LAVORI DI ADEGUAMENTO SISMICO SCUOLA ELEMENTARE SITA IN VIA VITTORIO EMANUELE II

PERIZIA DI VARIANTE SUPPLETIVA

RELAZIONE TECNICO ILLUSTRATIVA

LAVORI DI ADEGUAMENTO SISMICO SCUOLA ELEMENTARE SITA IN VIA VITTORIO EMANUELE II PROGETTO ESECUTIVO PERIZIA DI VARIANTE SUPPLETIVA

Immagine n. 1 - sottomurazione edificio principale emersa nel corso dei lavori

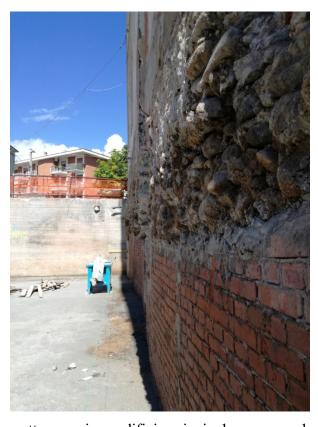
Nel corso della demolizione della porzione di fabbricato in ampliamento sono venute alla luce alcune sottomurazioni in muratura dell'edificio principale effettuate durante l'esecuzione dell'ampliamento scolastico nel 1979 dal piano di spiccato a – 4,90 m, di andamento non rettilineo e con presenza di falda, come evidenziato nella seguente immagine:

Tale aspetto non era emerso in fase progettuale in quanto riscontrabile solo a seguito della demolizione dell'ampliamento, e rientra nelle problematiche di cantiere che possono emergere durante l'esecuzione dei lavori di una ristrutturazione complessa.

Alla luce di quanto emerso si ritiene necessario confinare le fondazioni del fabbricato esistente completando il muro in c.a. perimetrale del piano interrato anche su questo lato anziché realizzare pilastri isolati. Questa operazione indifferibile, riscontrabile solo con la demolizione e lo scavo, non consente una soluzione diversa né tanto meno attese temporali che potrebbero determinare criticità indotte nella struttura di più antica costruzione, in quanto le sottomurazioni esistenti hanno messo in luce una discontinuità della muratura portante in pietrame con la conseguente esigenza di procedere alla realizzazione di un contro muro perimetrale di rinforzo.

Immagine n. 2 - cordolo perimetrale esistente alla quota di imposta della copertura

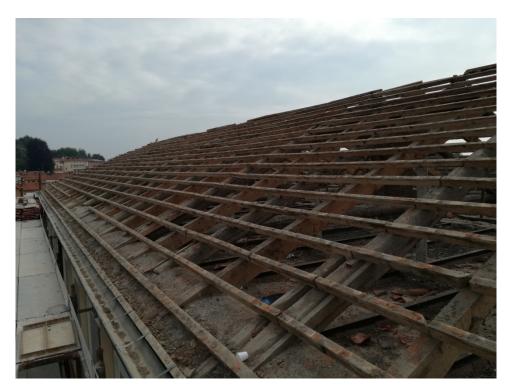
Ulteriori aspetti di difformità rispetto a quanto previsto, riguardano l'esecuzione del cordolo perimetrale del tetto che era stato individuato e misurato architettonicamente essendo parzialmente visibile dal sottotetto, ma a seguito di alcuni saggi effettuati a seguito della rimozione del manto di copertura tale manufatto che collega i puntoni lignei presenta scarsa presenza di armatura metallica al suo interno, evidenziato nella seguente immagine:

Questa situazione fa sì che il manufatto esistente necessiti di un rinforzo al fine di garantirne la continuità ed il corretto collegamento con gli elementi lignei soprastanti, e solo la rimozione della copertura ha consentito di appurare tale problematica.

Alla luce della situazione riscontrata, vista anche l'impossibilità di una demolizione completa del cordolo per la presenza del modiglione in pietra sottostante che verrebbe anch'esso demolito, si dovrà procedere alla posa di un ulteriore cordolo in elementi metallici UPN180 solidarizzato all'esistente con staffe soprastanti con cui collegare i nuovi elementi in legno della copertura prevista in progetto. Questo comporta ulteriori oneri e lavorazioni che sono stati inseriti nella presente perizia.
